改善箇所説明図

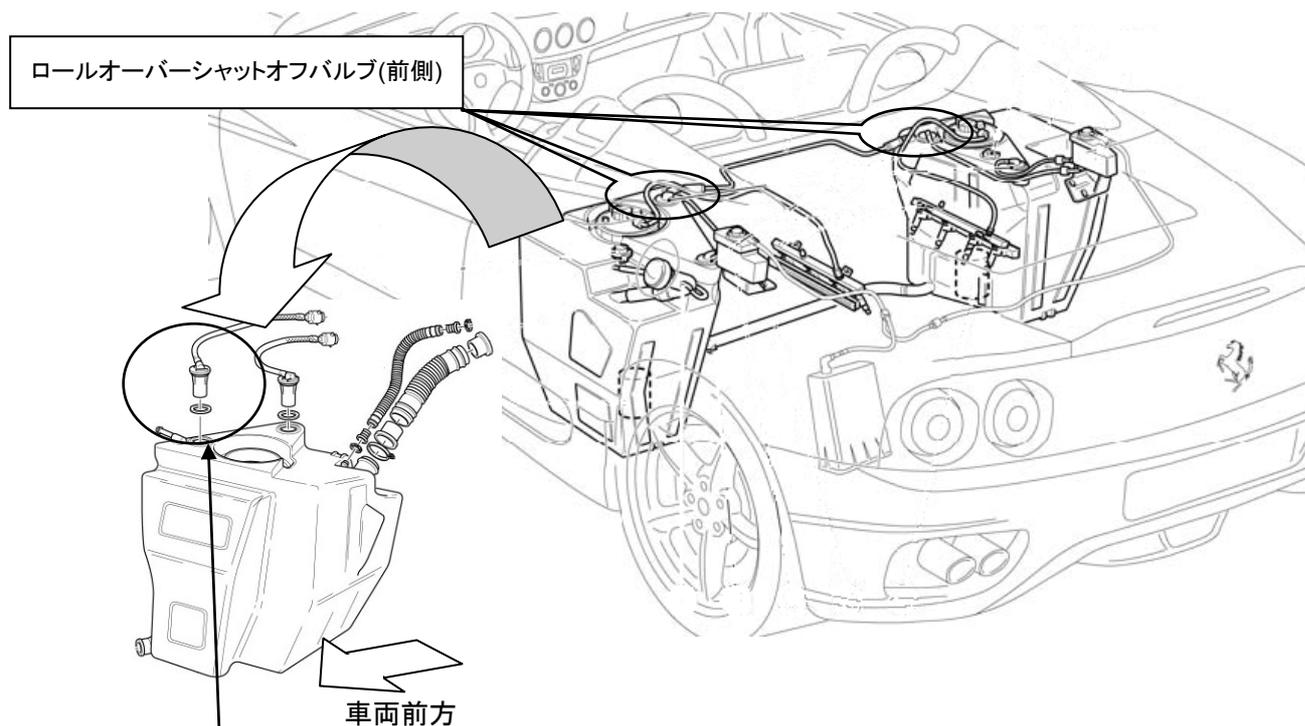
左右燃料タンクとキャニスタを接続するために取り付けられているロールオーバーシャットオフバルブ(前側)のホースの長さが不適切なため、そのまま使用を続けると、当該ホースを取り付けた際に発生する応力により、当該ホースが折損することがある。そのため、エンジン警告等が点灯するとともに、燃料蒸発ガスが漏れ出すおそれがある。

全車両、左右燃料タンクの前側ロールオーバーシャットオフバルブを対策品と交換する。

対策品は、バルブに接続されたホースが 20mm 延長されている
